LPI: N° 01/2023: "Puesta en valor del hotel N° 5 de la unidad Turística Embalse – Calamuchita – Provincia de Córdoba"

Préstamo FONPLATA ARG-57/2021

CIRCULAR ACLARATORIA N° 2.

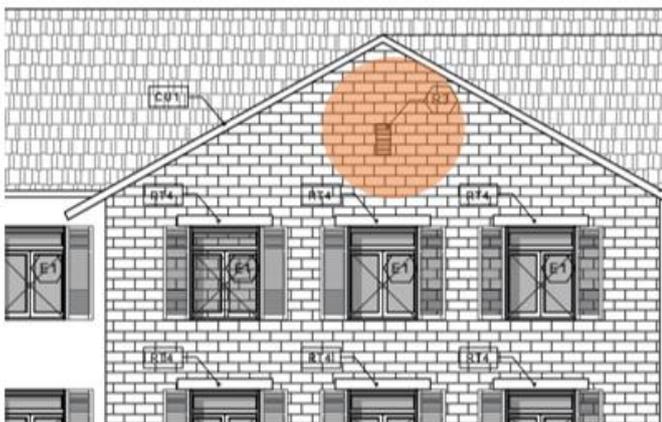
RUBRO C1 ITEM C1.4.18 PUESTA EN VALOR REJAS DE VENTILACIONES ENTRETECHOS EN CUBIERTA SUPERIOR EXISTENTE: No se encuentran su ubicación en planos, ni dimensiones, ni especificación de materialidades. Se solicitan especificaciones.

El ítem “C1.4.18. Puesta en valor rejjas de ventilaciones entretechos en cubierta superior existente” se encuentra referenciada en las vistas **B2-Vistas: B2.1, B2.2, B2.4 B2.5, B2.6** (se adjunta imagen de referencia).

Las dimensiones de dichas rejjas se encuentran especificadas en la planilla de rejjas y rejillas R3. La materialidad es hormigón premoldeado.
